## Samtgemeinde Kirchdorf: 115. Änderung des Flächennutzungsplanes „Windenergie“ Beteiligung der Behörden und sonstigen Träger öffentlicher Belange gemäß § 4 (2) BauGB und Beteiligung der Öffentlichkeit nach § 3 (2) BauGB

Anmerkung: Die Beschlussfassung über die in der nachstehenden Abwägungstabelle enthaltenen Stellungnahmen ist vorläufig. Die Stellungnahmen sind in den Entwurf des Planwerks eingeflossen. Der Entwurf des Planwerks wird öffentlich ausgelegt und den Behörden und sonstigen Trägern öffentlicher Belange zur Stellungnahme zugestellt. Für die Abwägung vor dem Satzungsbeschluss sind grundsätzlich nur die Stellungnahmen maßgeblich, die im Rahmen der förmlichen Beteiligung nach § 3 Abs. 2, § 4 Abs. 2 und ggf. erneuten Beteiligung nach § 4a Abs. 3 eingehen. Änderungen der vorläufigen Abwägungsergebnisse sind möglich.

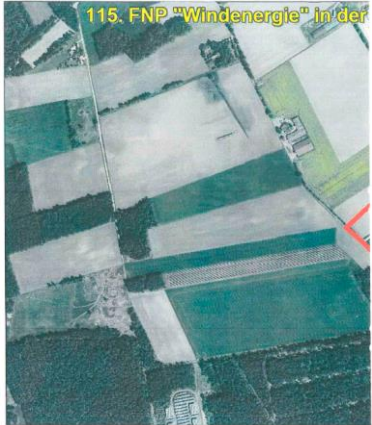
5 a	Telefónica Germany Südwestpark 38 90449 Nürnberg 24. Mai 2022	<p><b>Änderungsbereich 1</b></p> <p>Aus Sicht der Telefónica Germany GmbH &amp; Co. OHG sind nach den einschlägigen raumordnerischen Grundsätzen auch weiterhin die folgenden Belange bei der weiteren Planung zu berücksichtigen, um erhebliche Störungen bereits vorhandener Telekommunikationslinien zu vermeiden:</p> <p>Durch das Plangebiet führen zwei Richtfunkverbindungen hindurch. Die darin enthaltenen Funkverbindungen kann man sich als horizontal liegende Zylinder mit jeweils einem Durchmesser von bis zu mehreren Metern vorstellen.</p> <p>Linknummer   A-Standort   B-Standort 104551107   137993209   127997707 104551108   137993209   127997707</p> <p>Zur besseren Visualisierung erhalten Sie beigefügt zur E-Mail ein digitales Bild, welches den Verlauf unserer Punkt-zu-Punkt-Richtfunkverbindungen verdeutlichen soll.</p>

Nr.	Träger öffentlicher Belange Schreiben vom ...	Stellungnahme	Planungsrechtliche Vorgaben Abwägung/Beschlussempfehlung
5 a	Fortsetzung Telefónica Germany	<p>Wir bitten um Berücksichtigung und Übernahme der o.g. Richtfunktrasse in die Vorplanung und in die zukünftige Bauleitplanung bzw. den zukünftigen Flächennutzungsplan. Innerhalb der Schutzbereiche (horizontal und vertikal) sind entsprechende Bauhöhenbeschränkungen festzusetzen, damit die raumbedeutende Richtfunkstrecke nicht beeinträchtigt wird. Es muss daher ein horizontaler Schutzkorridor zur Mittellinie der Richtfunkstrahlen von mindestens +/- 30 m und ein vertikaler Schutzabstand zur Mittellinie von mindestens +/-15 m eingehalten werden.</p> <div data-bbox="548 742 1077 1364" data-label="Image">  </div> <div data-bbox="548 1369 1077 1474" data-label="Caption"> <p>Die farbigen Linien verstehen sich als Punkt-zu-Punkt-Richtfunkverbindungen der telefónica Germany GmbH &amp; Co. OHG. Das Plangebiet ist im Bild mit einer dicken roten Linie eingezeichnet.</p> <p>Man kann sich diese Telekommunikationslinie als einen horizontal über der Landschaft verlaufenden Zylinder mit einem Durchmesser von rund 30-60m (einschließlich der Schutzbereiche) vorstellen (abhängig von verschiedenen Parametern). Bitte beachten Sie zur Veranschaulichung die beiliegende Skizze mit Einzelzeichnung des Trassenverlaufes. Alle geplanten Konstruktionen und notwendige Baukräne dürfen nicht in die Richtfunktrasse ragen.</p> </div>	<p>In Änderungsbereich 1 sind bereits Windenergieanlagen vorhanden. Nach der beigefügten Karte verläuft die Richtfunkverbindung unmittelbar an den bestehenden Windenergieanlagen entlang. Insofern ist eine grundsätzliche Vereinbarkeit zwischen Windenergieanlagen und Richtfunk gegeben. Im Flächennutzungsplan werden keine Anlagenstandorte festgesetzt, so dass auf Umsetzungsebene Spielräume bei der Verortung der Windenergieanlagen verbleiben.</p> <p>Eine Vereinbarkeit der Anlagenstandorte mit den Richtfunktrassen ist auf Ebene der immissionsrechtlichen Genehmigung in Kenntnis der dann konkreten Anlagenhöhe zu prüfen. Bei hohen Windenergieanlagen können die Rotoren Richtfunkstrecken häufig überragen. Eine Vereinbarkeit kann auch ggf. durch technische Anpassungsmaßnahmen herbeigeführt werden. Die Samtgemeinde Kirchdorf geht daher davon aus, dass auf Umsetzungsebene die Belange des Richtfunkes ausreichend berücksichtigt werden können.</p> <p>Die Richtfunkverbindung ist in Änderungsbereich 1 nachrichtlich dargestellt.</p>

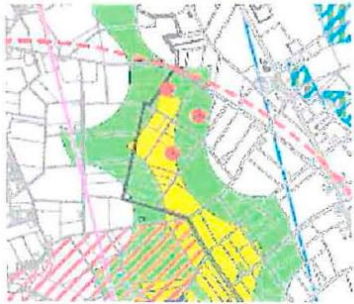
Nr.	Private Einwender/in Schreiben vom ...	Stellungnahme	Planungsrechtliche Vorgaben Abwägung/Beschlussempfehlung
	<p>Fortsetzung Einwender 2</p>	<p>Somit sind im nördlichen Samtgemeindegebiet deutlich höhere Anlagen umsetzbar als im südlichen Bereich. Aufgrund der mangelnden Sachverhaltsdarstellung wurde dieser Umstand im Planentwurf bisher nicht weiter ausgeführt und bewertet. Zumindest für den südlichen Bereich des Samtgemeindegebietes (insbesondere für die Potentialfläche 10 "Südöstlich von Kuppendorf") steht danach fest, dass die Bundeswehr eine Zustimmung für Windenergieanlagen in der Größe der Referenzanlage lt. dem Standortkonzept mit einer Gesamthöhe von 240 m nicht erteilen würde.</p> <p>In Bezug auf die auf die vorliegende Flächennutzungsplanung ergibt sich hieraus eine mittelbar faktische Baubeschränkung. Es besteht indes kein Recht auf eine Anhebung des MVA-Bereichs (vgl. VG Sigmaringen, Urteil vom 09.09.2020 - 7 K 6094/19), so dass diese theoretische Möglichkeit im Planungsverfahren auch nicht weiter zu berücksichtigen ist.</p> <p><b>3. Flugplatz Woltringhausen</b></p> <p>Der Flugplatz Woltringhausen in der Samtgemeinde Uchte liegt in unmittelbarer Nähe zur Potentialfläche 10 "Südöstlich Kuppendorf" (Änderungsbereich 6), der Abstand beträgt gerade einmal 80 m. Nach dem Genehmigungsbescheid vom 13.08.2020 liegt die s. g. Platzrunde bzw. der An- und Abflugbereich direkt über dieser Potentialfläche. Dies geht aus den Entwurfsunterlagen der Flächennutzungsplanung so nicht hervor. Zudem wurde das Flugplatzgelände und der An- und Abflugbereich von der Samtgemeinde Kirchdorf nicht einmal in die erstellten Karten aufgenommen. Der bekannte Sachverhalt mit den vorliegenden konfligierenden Interessen ist unzureichend dargestellt. Im Planungsverfahren ist der Umfang der Nutzbarkeit einer Fläche aber grundsätzlich zu ermitteln und zu bewerten (z.B. OVG Lüneburg, Urteil vom 12.04.2021 - 12 KN 11/19).</p>	<p>Eine entsprechende Stellungnahme liegt von Seiten des Bundesamtes für Infrastruktur, Umweltschutz und Dienstleistungen der Bundeswehr nicht vor. Die Samtgemeinde Kirchdorf hält an ihrer Referenzwindenergieanlage von 240 m fest. Die Samtgemeinde kann nicht ausschließen, dass auch hohe Windenergieanlagen realisiert werden können. Windenergieanlagen von 240 m bilden den derzeitigen Stand der Technik ab und sind inzwischen regelmäßig Gegenstand der Genehmigungsverfahren. Die Gemeinde hat sich ausführlich mit der Wahl ihrer Referenzanlage auseinandergesetzt. Auf die Begründung und die Ausführungen zum Standortkonzept wird verwiesen.</p> <p>Siehe vorstehendes.</p> <p>Die Gemeinde ist in Widerspruch zur Genehmigung zum Sonderlandeplatz für Luftsportgeräte Woltringhausen gegangen und hat eine Klage eingereicht. Der Klage der Gemeinde wurde stattgegeben. Das Verwaltungsgericht hat keine Revision zugelassen. Jedoch wurde über das OVG ein Antrag auf Zulassung der Revision gestellt. Darüber ist aber noch nicht entschieden.</p> <p>An der Darstellung des Teilbereiches 6 wird daher festgehalten.</p>

Nr.	Private Einwender/in Schreiben vom ...	Stellungnahme	Planungsrechtliche Vorgaben Abwägung/Beschlussempfehlung
	<p>Fortsetzung Einwender 2</p>	<p>Nach der unzureichenden Darstellung in den Planungsunterlagen könnte man meinen, dass grundsätzlich eine zumindest teilweise Nutzung der Potentialfläche 10 für eine Windenergienutzung möglich ist. Dies ist aber tatsächlich aufgrund der räumlichen Nähe zu dem bestehenden Flugplatz und der zu gewährleistenden flugbetrieblichen Sicherheit nur dann der Fall, wenn die Flugplatznutzung insgesamt einstellt wird. Dies ist aber gegenwärtig, auch wenn die Stellungnahme der Samtgemeinde Kirchdorf in dem laufenden Klageverfahren noch nicht ausgewertet sein mag, nicht absehbar. Es ist danach geboten die Potentialfläche 10 in Kuppendorf aufgrund des vorliegenden Problemfeldes von den weiteren Planungen auszuschließen (vgl. OVG Lüneburg, Urteil vom 12.04.2021 - 12 KN 11/19, Rz. 64).</p> <p><b>4. Konzentrationswirkung für Windparks</b></p> <p>Im Standortkonzept wird ausgeführt, dass eine Potentialfläche eine Konzentrationswirkung für Windparks ermöglichen soll (Seite 21).</p> <p>Der Definition des Bundesverwaltungsgerichts folgend (z. B. BVerwG, Beschluss vom 08.05.2007 - 4 B 11 .07 VGH 1 B 05.3387) wird von einem Windpark üblicherweise dann ausgegangen, wenn es sich um mindestens 3 Windenergieanlagen handelt. Dies wurde vom Planungsbüro auch in der Sitzung des Samtgemeindeentwicklungsausschusses vom 18.05.2020 bestätigt.</p> <p>Ob die einzelnen Potentialflächen aber überhaupt für die Aufnahme von 3 Windenergieanlagen geeignet sind, wird im Standortkonzept nicht ausgeführt, sondern offensichtlich unterstellt.</p> <p>Die Potenzialfläche 10 "Südöstlich von Kuppendorf" (Änderungsbereich 6) hat eine Größe von 20,5 ha und einen Zuschnitt von ca. 400 x 500 m. Im Vergleich zum Vorentwurf hat sich die Fläche von 26,9 ha um 6,4 ha verkleinert. Ausgehend von der im Standortkonzept angegebenen Referenzanlage mit einer Höhe von 240 m und einem Rotordurchmesser von 160 m ergibt sich rechnerisch ein mindestens einzuhaltender Turbulenzabstand von 352 m (2,2-fachen Rotordurchmesser) zur nächsten Windenergieanlage. Danach kann die Potentialfläche 10 "Südöstlich von Kuppendorf" höchstens zwei Anlagen von Typ der Referenzanlage aufnehmen und somit nicht die im Standortkonzept geforderte Konzentrationswirkung für einen Windpark (3 WEA) erzielen.</p>	<p>An der Darstellung des Teilbereiches 6 wird daher aus den o.g. Gründen festgehalten. Die Samtgemeinde geht davon aus, dass die Teilbereich 6 umsetzbar ist.</p> <p>Die Stellungnahme wird zur Kenntnis genommen.</p> <p>Es handelt sich dabei um ein älteres Urteil des Bundesverwaltungsgerichtes. Die Ausführungen in der Begründung zur 115. Änderung sind richtig, es ist Ziel der Samtgemeinde eine Konzentrationswirkung zu erzielen, weil einzelne Windenergieanlagen relativ große Auswirkungen auf die Schutzgüter bei vergleichsweise geringen Energieerträgen aufweisen. Daher sind größerer Windparks verstreut liegenden Anlagen vorzuziehen. Dabei ist aber auch zu berücksichtigen, dass gerade die relativ kleinen Teilbereiche Nr. 1 und 2 an bestehende Windparks in den Nachbargemeinden anschließen und damit die Auswirkungen relativ gering ausfallen. Hier kann im Zusammenhang mit den Windparks in den Nachbargemeinden ebenfalls eine Konzentrationswirkung erzielt werden.</p> <p>Es unterliegt der kommunalen Abwägung, ob sie auch Sondergebiete für die Windenergie darstellt, die weniger als 3 Anlagen aufnehmen kann. In den Planunterlagen ist auch nicht ausgeführt, dass sich die Samtgemeinde zum Ziel gesetzt hat, mindestens 3 Windenergieanlagen in den Sondergebieten unterbringen zu können, um eine Konzentrationswirkung zu erzielen. Der Gesetzgeber hat mit dem § 16b BauGB selbst sogar die Möglichkeit des Repowerings von einzeln stehenden Windenergie erleichtert. Die Samtgemeinde hat vielmehr die geeignetsten Flächen für die Windenergienutzung in ihrem Standortkonzept herausgearbeitet.</p>
